敦賀発電所原子力防災訓練計画事前説明に係る面談（5週間前）時の確認事項の修正箇所について

前回面談（11月8日）時のコメントを踏まえて修正した箇所については以下のとおり。

敦賀発電所原子力防災訓練計画事前説明に係る面談（5週間前）時の確認事項

②訓練時におけるプラント情報表示システム類似のシステム

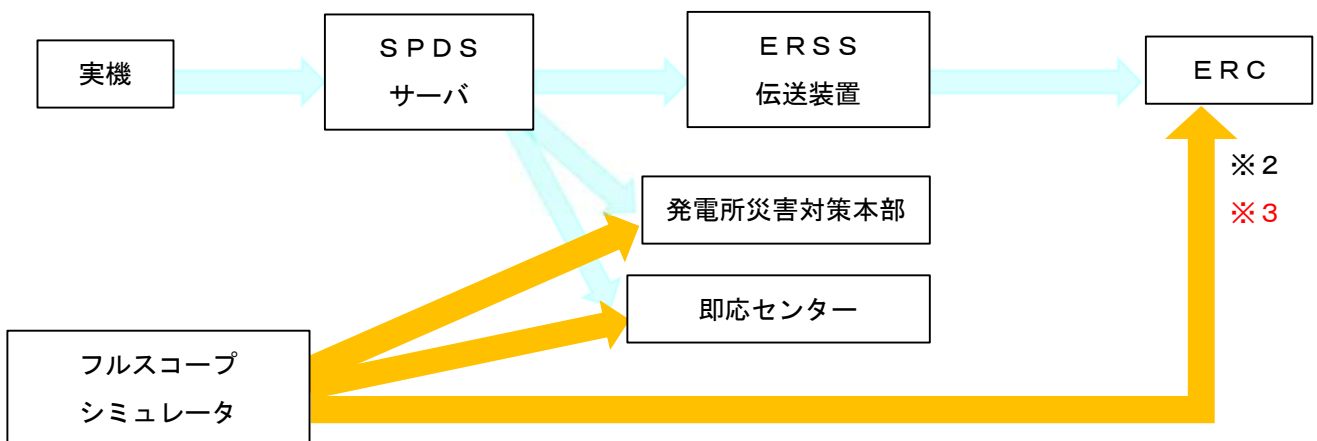
コメント	コメント反映箇所	
	通しページ	添付資料
訓練1日目、訓練2日目に実施する具体的内容と体制等がわかる資料を用意すること。	33～37	添付－1
	44	添付－3
	45～52	添付－4
	53	添付－5
全体的に訓練の狙い、検証ポイントを具体的に記載すること。訓練指標との関連性を記載すること。	45～52	添付－4
	64～77	添付－8
	78～86	添付－9
	92～95	添付－11
シナリオのポイントを記載すること。	96～108	添付－12
	87～91	添付－10
	92～95	添付－11
指標2 要員育成計画を提示すること。	96～108	添付－12
	5	－
指標5 検証計画がわかる資料を用意すること。	60～63	添付－7
	11, 12, 14, 16	－
指標6、7 訓練ねらい、ポイントを明確にすること。	64～77	添付－8
	17～22	－
	87～91	添付－10
	92～95	添付－11
指標8 広報班リエゾンとの連携内容について明確にすること。	96～108	添付－12
	23, 31	－
指標9 海上保安庁との連携について、原子力事業者防災業務計画からの関係を再確認し、実発災を想定した訓練として適切な連携訓練になるのか確認すること。	24～26	－
SPDSとして、フルスコープシミュレータを使用していることを明確にすること。	2, 3, 7, 8, 31	－

本訓練では、フルスコープシミュレータをSPDSとして活用する。

※2 : フルスコープシミュレータの画像を常時表示

※3 : 画面切替は、フルスコープシミュレータにて操作
